2025-07-30 Nr. VP-25-456

### Atsakymai į klausimus 2

VšĮ Kauno technologijos universitetas (toliau – Perkančioji organizacija) atviro konkurso būdu vykdo viešąjį pirkimą 2891705 “Mokslo paskirties pastato (unik. nr. 1999-0008-4013), Kaunas, Studentų g. 48A, rekonstravimo darbai”, (toliau – Pirkimas). Skelbimas apie Pirkimą Centrinėje viešųjų pirkimų informacinėje sistemoje (toliau – CVP IS) paskelbtas 24/07/2025). Pirkimas vykdomas pagal paskelbtas sąlygas (toliau – Pirkimo sąlygos).

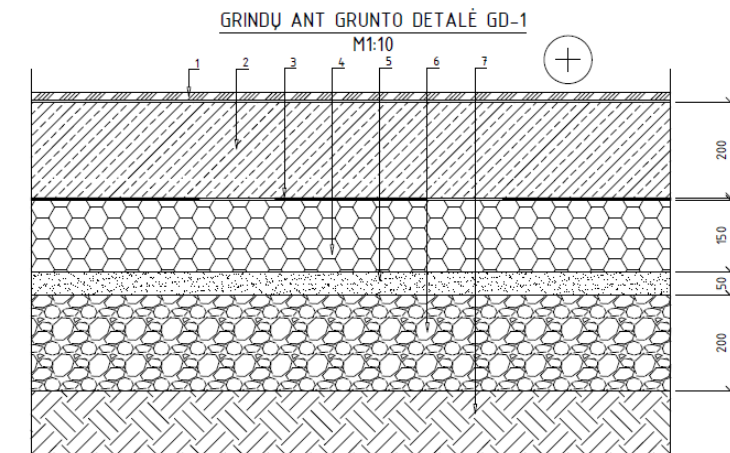
1. Projekto konstrukcijų dalyje pateiktame žemės darbų sąnaudų žiniaraštyje 266-TP-SK.SZ-01, 3 pozicijoje, nurodoma, kad po grindimis užpilamas žvyro sluoksnis, tačiau tame pačiame projekte pateiktoje grindų ant grunto detalėje GD-1, rašoma, kad įrengiamas smėlio sluoksnis. Prašome patikslinti kurioje projekto vietoje pateikta informacija yra teisinga.

**Atsakymas: Vadovautis detalėje pateiktais sluoksniais.**

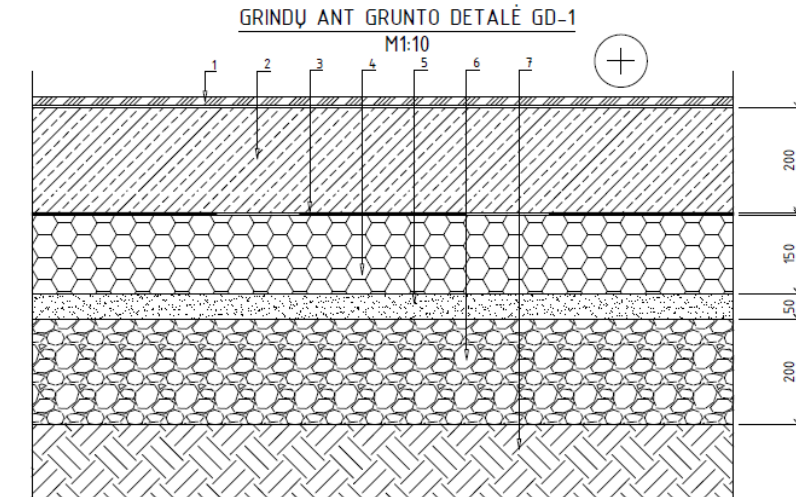
- Projekto konstrukcijų dalyje pateiktame betonavimo darbų sąnaudų žiniaraštyje 266-TP-SK.SZ-02, 10 pozicijoje, nurodoma, kad įrengiamos betono grindų plokštės yra armuotos S500 klasės armatūra, tačiau tame pačiame projekte pateiktoje grindų ant grunto detalėje GD-1, rašoma, kad betono grindys armuotos polipropileno fibra. Prašome patikslinti kurioje projekto vietoje pateikta informacija yra teisinga.

**Atsakymas: Vadovautis detalėje pateiktu aprašymu. Armuojama polipropileno fibra**

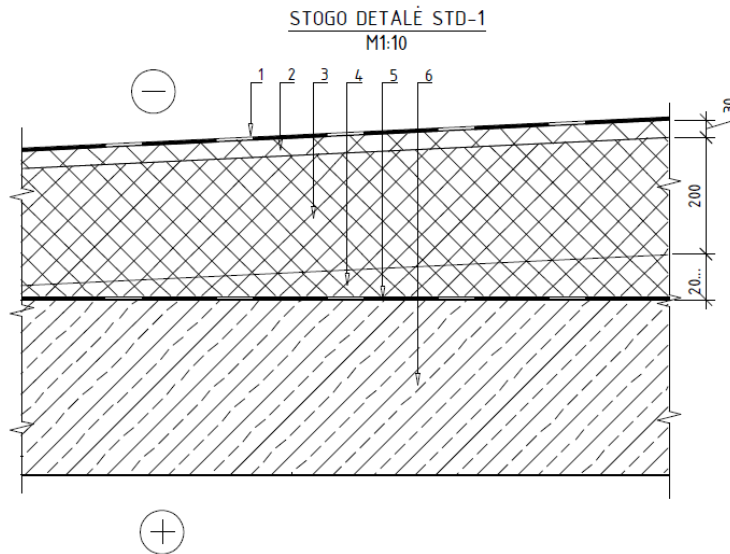
3. Prašome patikslinti ar nesidubliuoja grindų įrengimo darbai nurodyti betonavimo darbų sąnaudų žiniaraštyje 266-TP-SK.SZ-02, 10 pozicijoje ir darbai nurodytais šilumos ir hidroiziacijos darbų sąnaudų žiniaraštyje 266-TP-SK.SZ-05, 2 pozicijoje pirmoje eilutėje?

**Atsakymas: Vertinti kiekį pateiktą betono darbų kiekių žiniaraštyje. Sluoksnis dubliuojasi.**

BALKONO DETALĖ BD-2  
M1:10

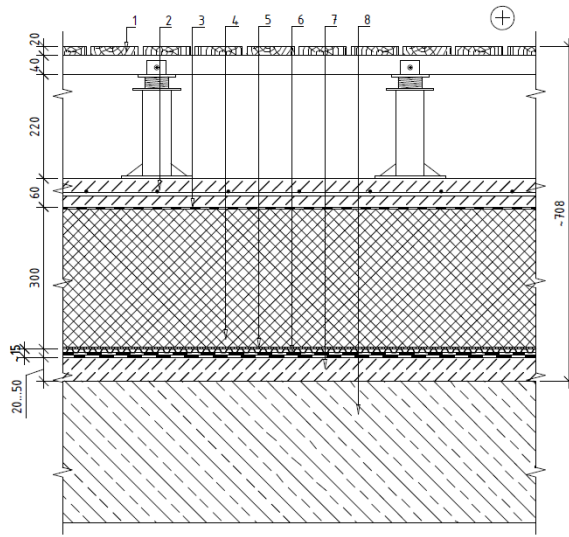
5. Pagal balkono detalės BD-2 9 poziciją numatytas šilumos izoliacijos sluoksnis, tačiau šie darbai nėra įtraukti į darbų kiekių žiniaraštį. Prašome patikslinti ar šie darbai turės būti atliekami?

6. Prašome patikslinti balkono detalės BD-2 ekstruzinio polistireno sluoksnio storį, nes detalėje 300mm, o sluoksnių lentelėje 50mm. Kuris storis teisingas?

**Atsakymas: Detalės BD-2 aprašyme 9 pozicija nereikalinga. Jos nevertinti.**

**Atsakymas: XPS sluoksnio storis 300mm.**

RŪSIO GRINDŲ ANT GRUNTO DETALĖ GD-2

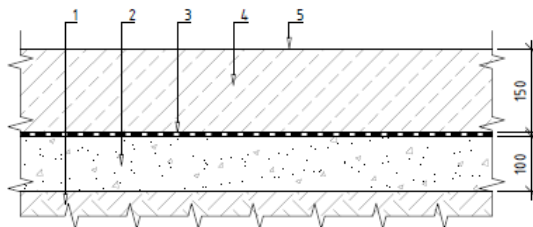
9. Prašome patikslinti betono pasluoksnio storį GD-2 detalėje. Detalėje nurodyta 200mm, o kiekių žiniaraščiuose 150mm. Kuris storis yra teisingas?

Atsakymas: Detalėje ir kiekių žiniaraštyje ir detalėje storis teisingas. Vertinti 150mm.

DK5

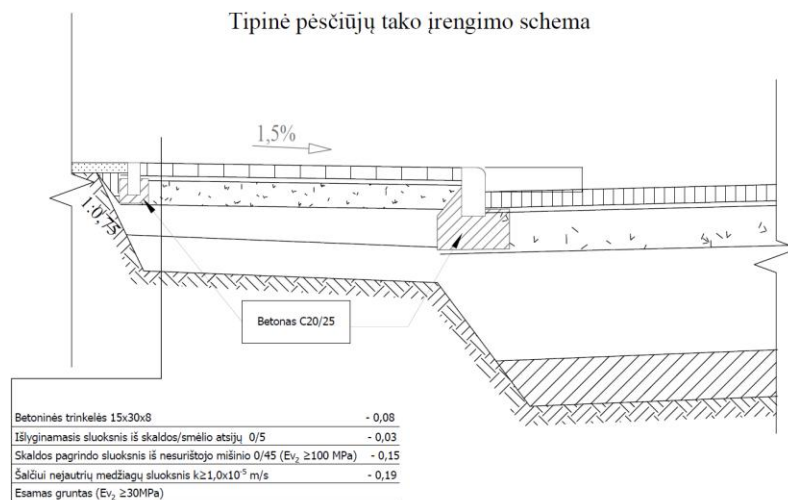
2. Prašome patikslinti pėsčiųjų tako įrengimo detalės DK5 pasluoksnių storius, nes detalėje nurodyti sluoksnių storiai nesutampa su sluoksnių storiais aprašomais techninėje specifikacijoje.

**Atsakymas: Pasluoksniai:**

- Naudojamos betono trinkelės (be nuožulų) 200x100x60.
- Betono trinkelės klojamos ant 3 cm storio sutankinto skaldos atsijų sluoksnio.
- Skaldos pagrindo sluoksnis sudaro 15 cm.
- Apatinis apsauginis, šalčiui atsparus sluoksnis iš smėlio SG (LST1331:2002) 19 cm.

**Pakoreguotas brėžinys ir TS.**

**DK2**

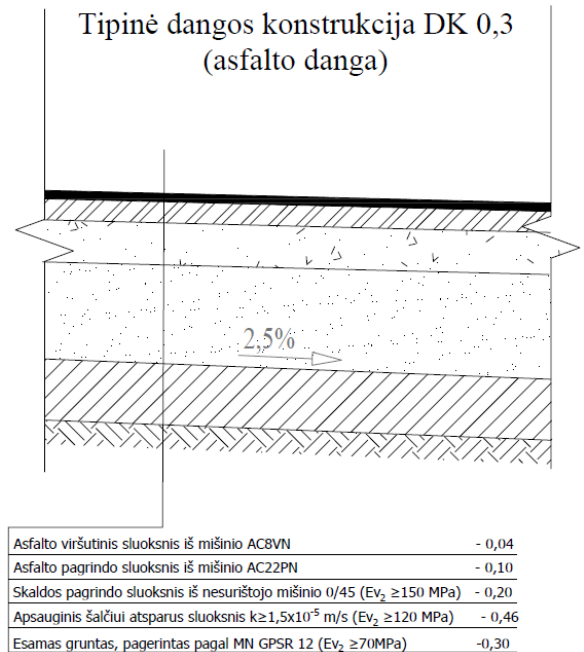
6. Prašome patikslinti asfalto dangos įrengimo detalės DK2 pasluoksnių storius, nes detalėje nurodyti sluoksnių storiai nesutampa su sluoksnių storiais aprašomais techninėje specifikacijoje.

**Atsakymas: Pasluoksniai:**

- Asfalto viršutinis sluoksnis iš mišinio AC8VN – 4 cm.
- Asfalto pagrindo sluoksnis iš mišinio AC22PN – 10 cm.
- Skaldos pagrindo sluoksnis 20 cm.
- Apatinis apsauginis, šalčiui atsparus sluoksnis iš smėlio SG (LST1331:2002) 46 cm.  
Pakoreguotas TS.
